FLOWERGY CHATENAY-MALABRY

Réponse à l'avis délivré par la MRAe le 17 août 2020

portant sur la réalisation d'un doublet géothermique à l'aquifère du Lusitanien avec une option de repli sur l'aquifère sus-jacent du Néocomien, dans le cadre de la demande d'autorisation d'ouverture de travaux miniers géothermique sur la commune de Châtenay-Malabry (92)

NT/IMO/TUC18086/2020/005/VA
Septembre 2020

CARTOGRAPHIE DES MESURES SONORES – MR8000

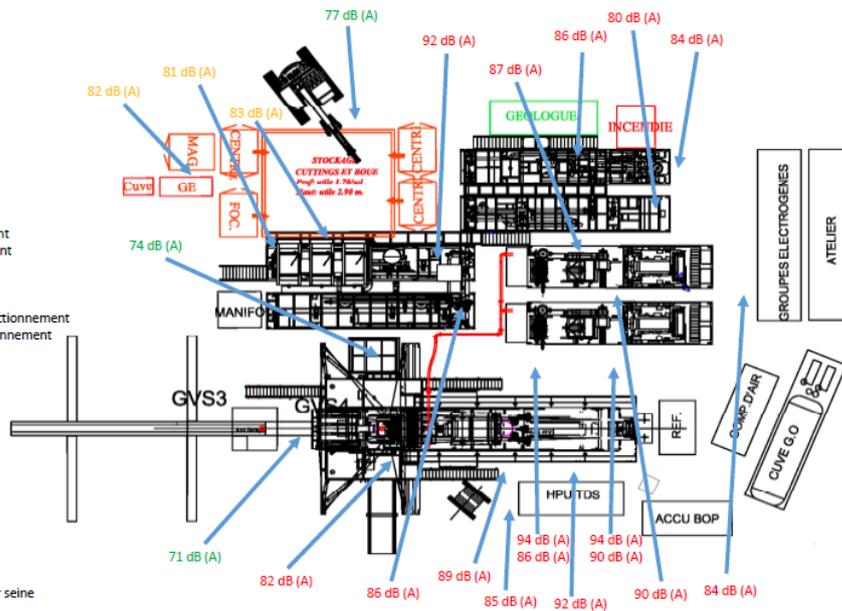
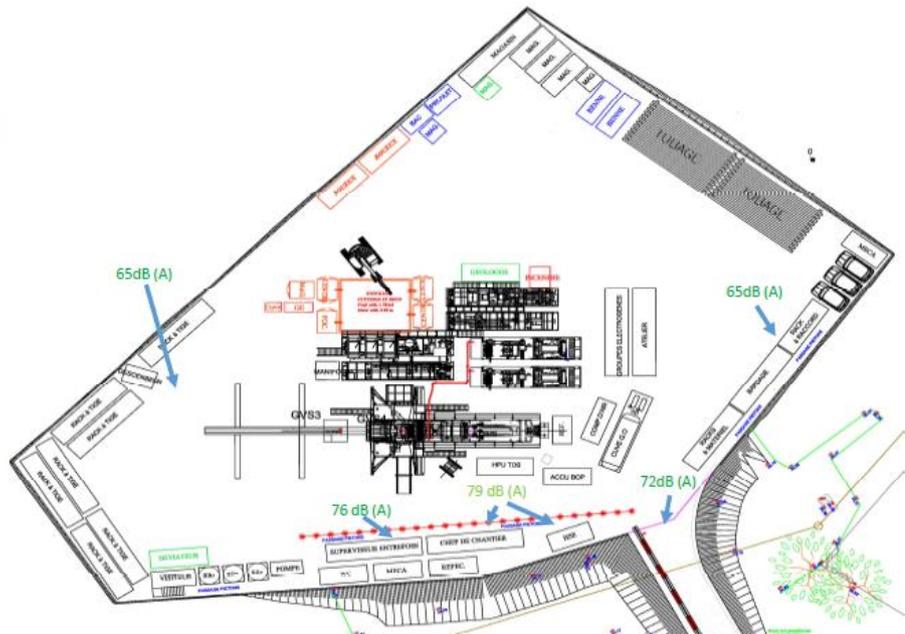
- *les mesures initiales du bruit ambiant soient réalisées et que les résultats soient rendus publics,*
- *la liste des sources de bruits, voire de vibrations, soit détaillée,*
- *les mesures de suivi du bruit tout au long du chantier et les mesures complémentaires éventuellement rendues nécessaires soient rendues publiques.*

Les nuisances sonores, générées par le chantier, seront liées à l'utilisation de moteur, de pompes, des vibrateurs, groupes électrogènes, de compresseurs, la rotation de l'outil et des tiges dans l'ouvrage, le choc lors du « gerbage » et « dégerbage » des tiges dans le mât et la circulation de véhicules lourds.... Une cartographie des mesures sonores, émises par les éléments principaux de la machine de forage, a été récemment établie au plus près de la machine de forage MR8000 (voir figures suivantes pour le forage au Dogger du doublet de Vigneux-sur-Seine).

L'évaluation du bruit généré par l'appareil de forage décrite dans le dossier de demande de PER-DOTEX représente les pics atteints entre 50 et 300 mètres du chantier dans un contexte qui n'est toutefois pas celui du site et qui ne prend pas en compte les conditions ambiantes du site (météorologie, topographie, circulation urbaine, tissu urbain...).

Conformément à notre engagement tel qu'exprimé en page 300 de notre mémoire, **des mesures acoustiques (mesures du bruit ambiant jour et nuit) sont prévues et seront réalisées (courant 2021) par un organisme de contrôle agréé avant puis pendant les travaux afin d'établir un niveau sonore de référence avant le démarrage des travaux. Des mesures d'émissions sonores pendant le chantier notamment à proximité des ZER seront également réalisées. Les résultats de cette campagne seront mis à disposition du public.**
